**Verslag huishoudelijke elektrische installatie op laagspanning en zeer lage spanning****Algemeen:**

Referentie: 009-20260210-02	Datum controle: 10/02/2026
Keurder: 009

Eigenaar:	Onbekend	EAN-code:	Onbekend
Adres installatie:	Kerkveldstraat 20, 1760 - Roosdaal	Nummer teller(s):	5936872
		Distributienetbeheerder installatie:	Fluvius
Datum uitvoering installatie: ☒ Vóór 01/10/1981 ☐ Tussen 01/10/1981 en 01/06/2020 ☐ Vanaf 01/06/2020			
Type: ☒ Wooneenheid ☐ Niet-huishoudelijk ☐ PV ☐ Batterij ☐ Laadpaal

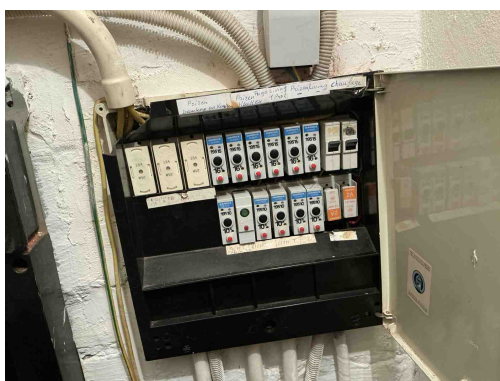
B17 - De voedingsspanning is niet op elk bord vermeld (Boek 1: 3.1.3.3).

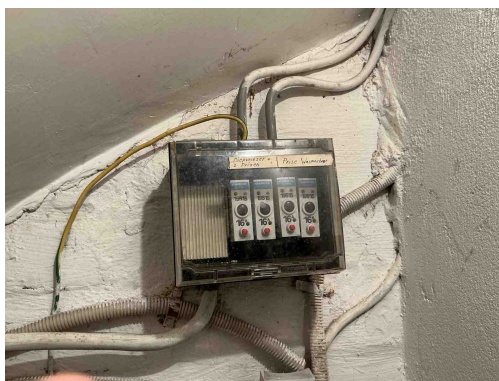
D03 - Er is geen differentieelstroominrichting van maximum 300 mA geplaatst in het begin van de elektrische installatie van een residentieel geheel (incl. in de gemeenschappelijke delen) (Boek 1: 4.2.4.3, 4.2.4.4).

D05 - Er is geen ondergeschikte differentieelstroominrichting van maximum 30 mA geplaatst voor de beveiliging van de ruimte(n) die een badkuip en/of douche bevatten (Boek 1: 4.2.4.3).

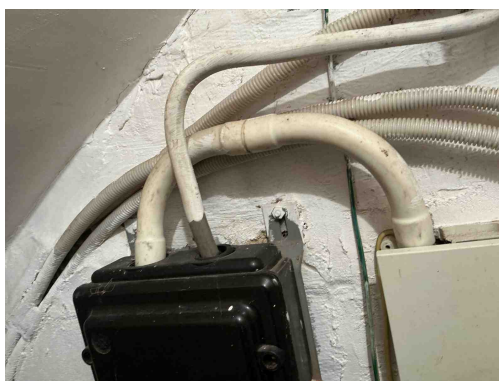
- D03** - Er is geen differentieelstroominrichting van maximum 300 mA geplaatst in het begin van de elektrische installatie van een residentieel geheel (incl. in de gemeenschappelijke delen) (Boek 1: 4.2.4.3, 4.2.4.4).
- D05** - Er is geen ondergeschikte differentieelstroominrichting van maximum 30 mA geplaatst voor de beveiliging van de ruimte(n) die een badkuip en/of douche bevatten (Boek 1: 4.2.4.3).

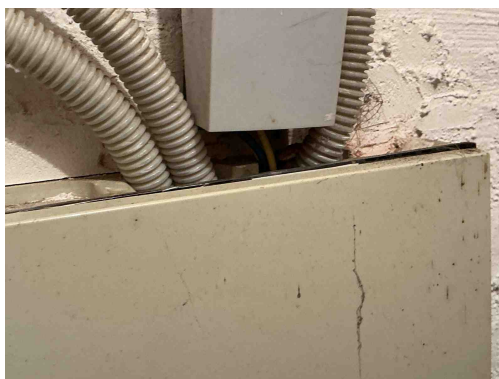
- B34** - Het kabeltype van de meterbord verbinding aan de oorsprong van de installatie beantwoordt niet aan de minimale vereisten vastgelegd door de distributienet beheerder. (Boek1: 1.5 + SYNERGRID C1/107)

Opmerking: Vob moet een gekoppelde meter bord verbinding zijn

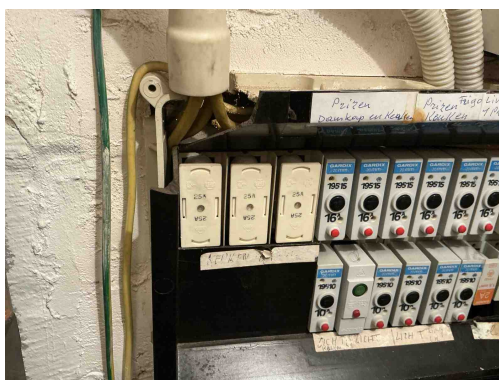
C21 - Het gebruik van geleiders van het type VOB, zonder bijkomende afscherming is niet toegestaan (Boek 1: 5.2.9.6).

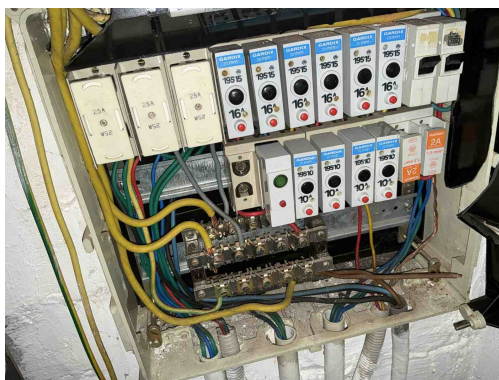
B32 - Het elektrisch verdeelbord in een huishoudelijke ruimte voldoet niet aan de materiaal vereiste, oa onbrandbaar, niet-hygroscopisch materiaal gemaakt zijn dat een voldoende mechanische weerstand biedt (Boek1: 5.3.5.1).

Opmerking: Kapot deksel

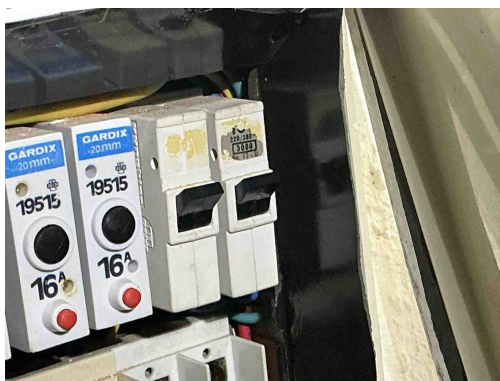
B30 - De houder van de beveiliging in een huishoudelijke ruimte is niet voorzien van aangepaste kalibreerelementen (Boek1: 5.3.5.5).

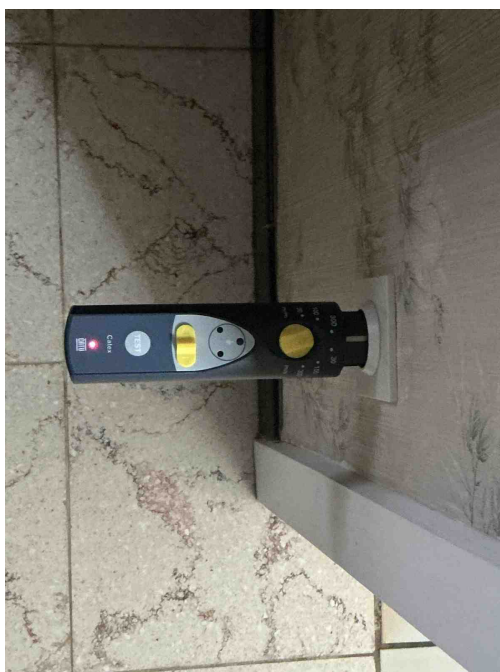
D08 - De nodige markeringen op de beveiligingstoestellen ontbreken of zijn onleesbaar (Boek 1: 5.3.5.5).

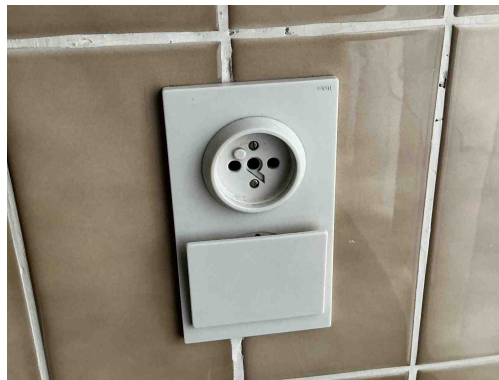
A16 - Er is geen continuïteit van de beschermingsgeleider van de contactdoos (Boek 1: 5.4.3.4).

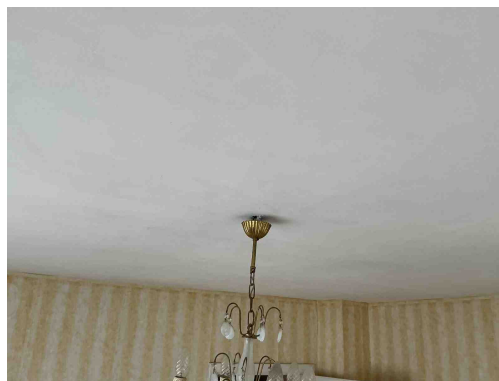
T11 - De contactdozen waarvan de toegekende stroomsterkte maximaal 16A en de toegekende spanning maximaal 250V bedraagt en niet bedoeld zijn voor de voeding van een of meerdere verbruikstoestellen voor een specifiek doel en niet geplaatst zijn in of op schakel- en verdeelborden, beschikken niet of IPXX-D (incl. gemeenschappelijke delen residentieel geheel) (Boek 1: 4.2.2.3/5.3.5.2).

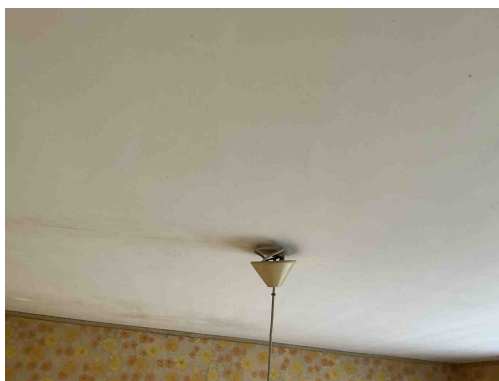
T21 - Het elektrisch materieel is niet geplaatst volgens de voorschriften van de fabrikant/ regels van goed vakmanschap . (Boek 1: 1.4.1.3)

Opmerking: Slaapkamer lamp hangt los

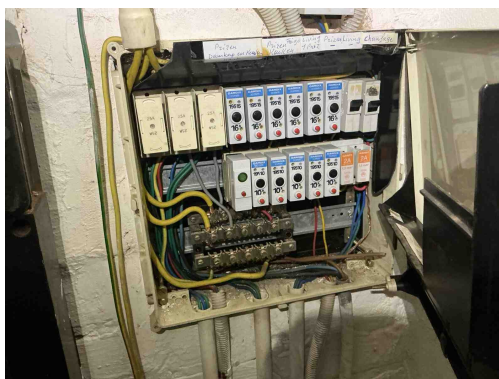
T21 - Het elektrisch materieel is niet geplaatst volgens de voorschriften van de fabrikant/ regels van goed vakmanschap . (Boek 1: 1.4.1.3)

Opmerking: Slaapkamer lamp hangt los
